SECTION 11'

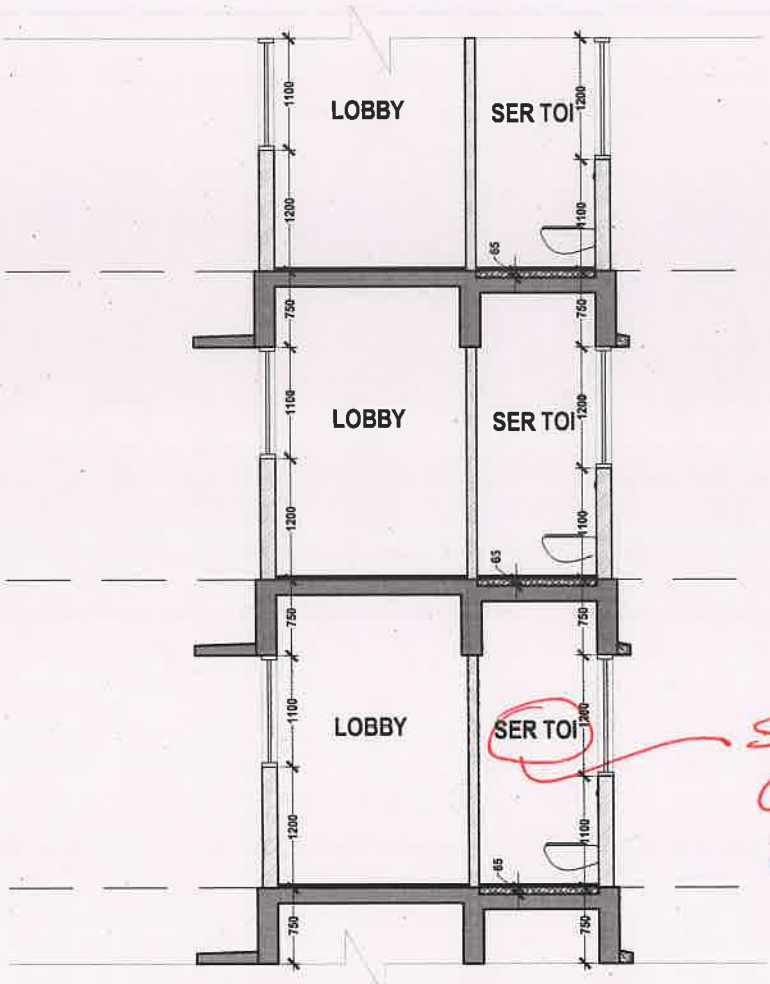
SECTION WILL CHANGE AS PER NEW FHC Shaft location.

SECTION 77'

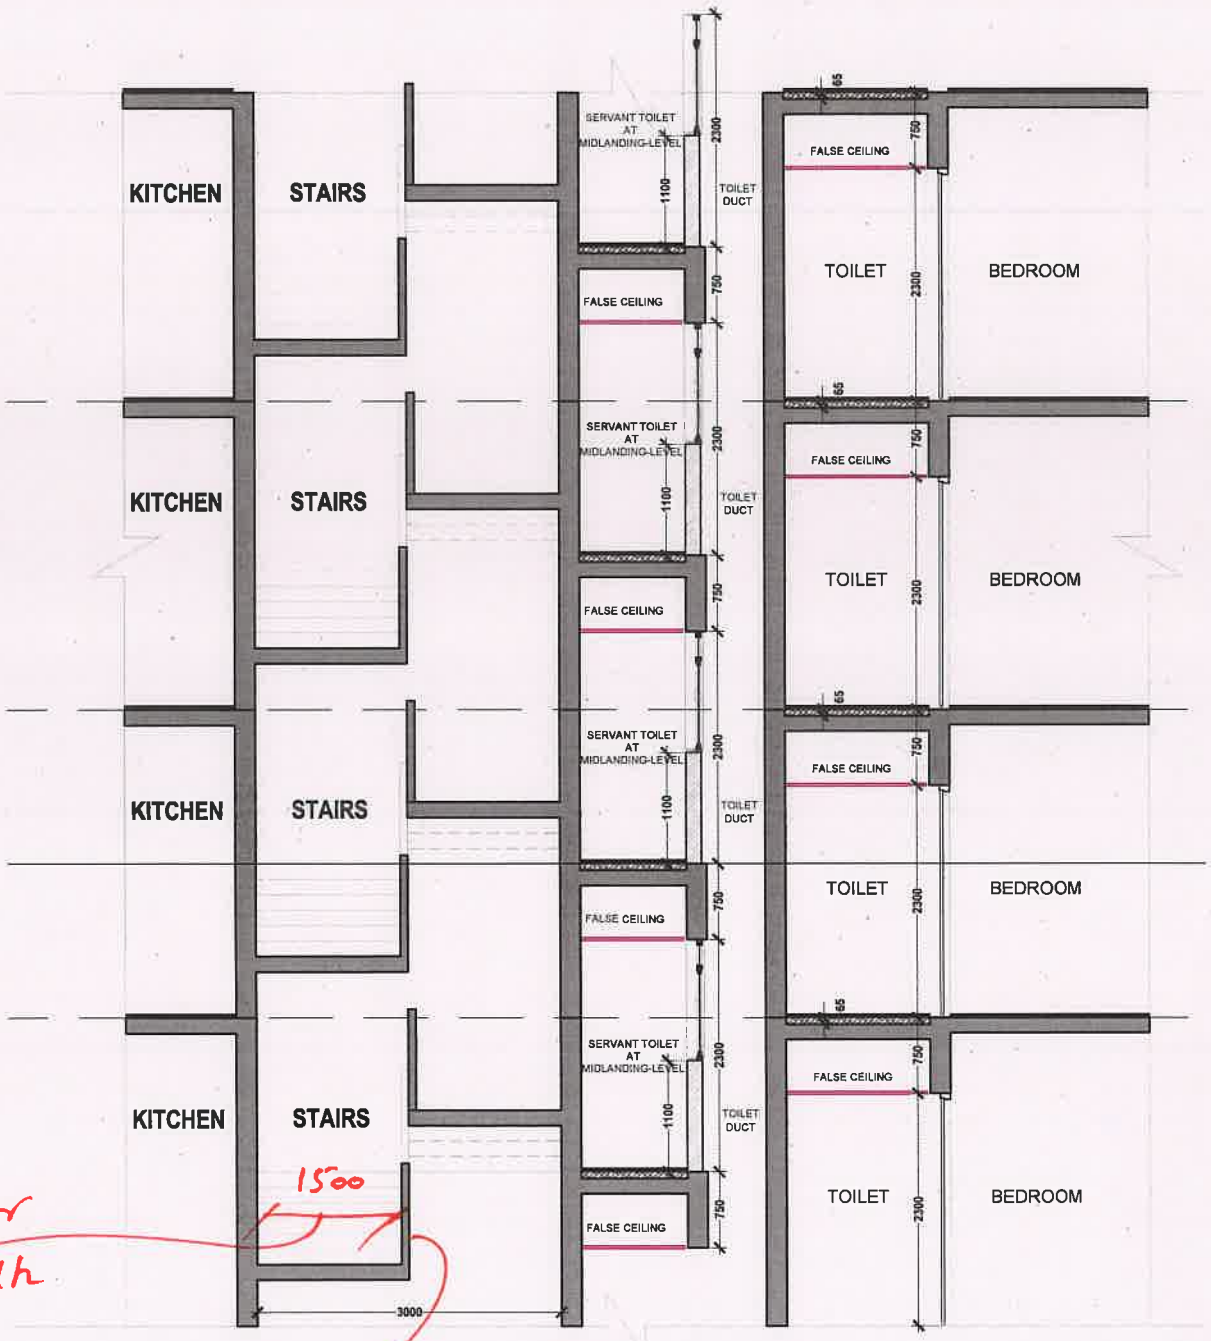
Clear width 1500

No Parapet Wall. ONLY RAILING.

SECTION FF'

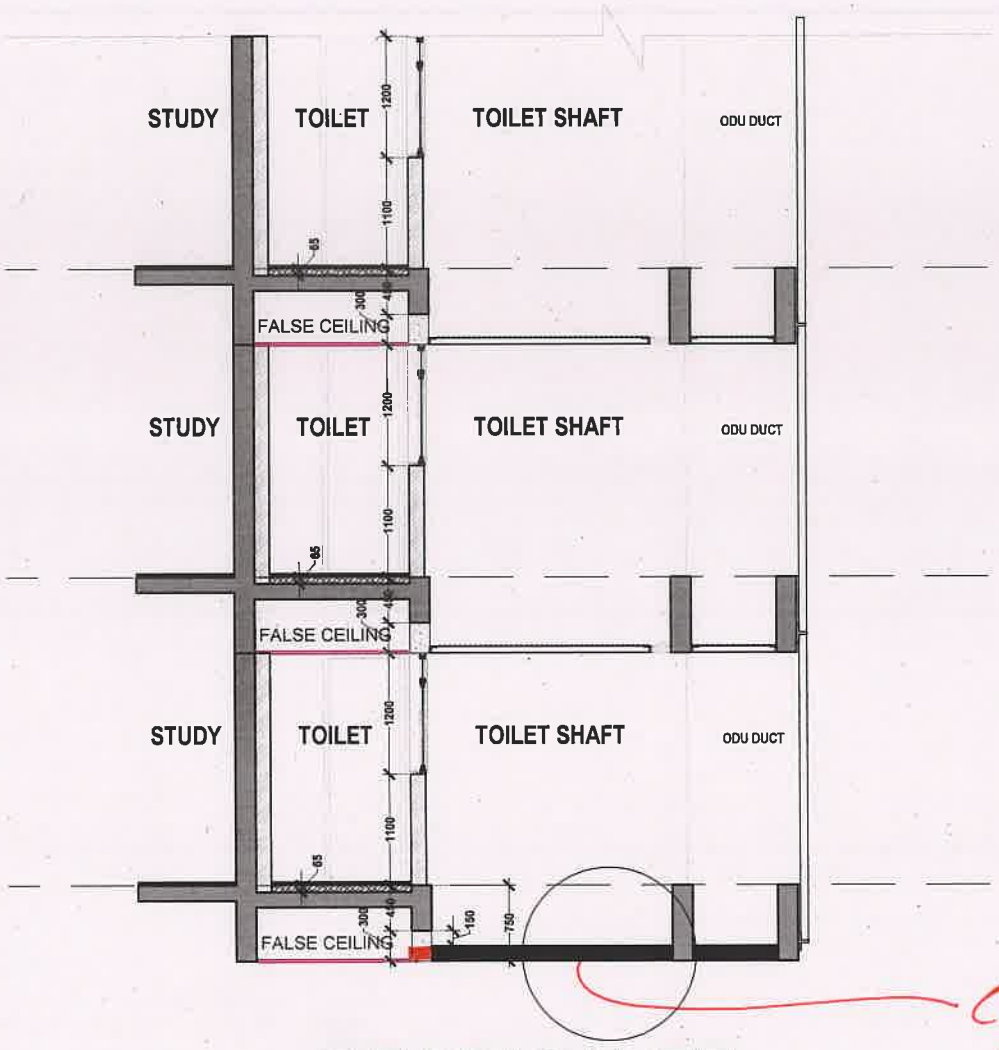
Consider slab
MEP to check
150 gap i/o/c.
